Belangrijke informatie: Dell OptiPlex 790/990

Moederbord

Afbeelding 1. Moederbord van een eerdere versie van het moederbord met de warmteafleider

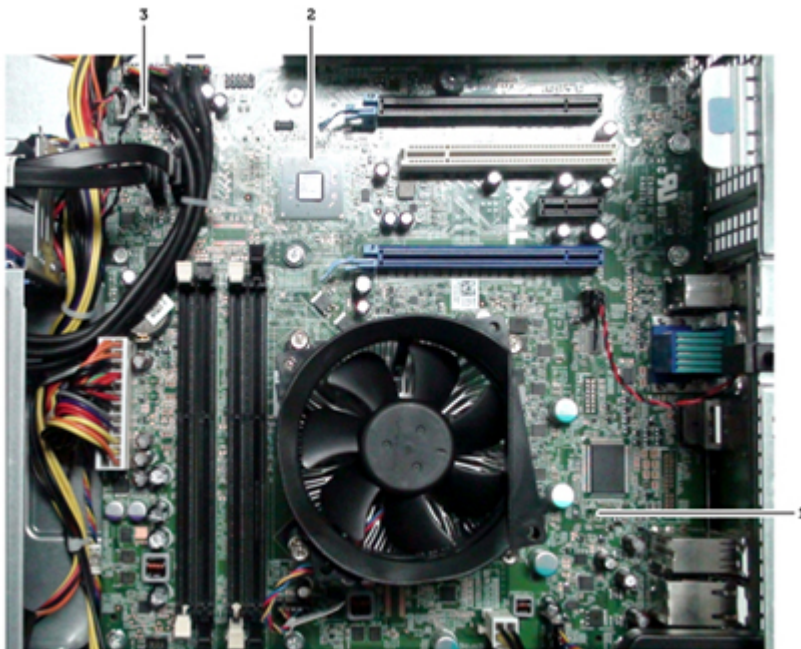
De Dell OptiPlex 790/990-computers worden nu geleverd met een nieuw moederbord zonder de volgende componenten:

- Warmteafleider
- Warmtesensor van de voeding (alleen desktopchassis)

In de volgende afbeelding staat een eerdere versie van het moederbord met de warmteafleider.

Alle moederborden die worden geleverd met versie A11 of hoger, zijn NIET voorzien van de warmteafleider.

**OPMERKING:** Als het BIOS wordt gedowngraded naar een versie die lager is dan A11, dan verschijnt er een foutmelding.
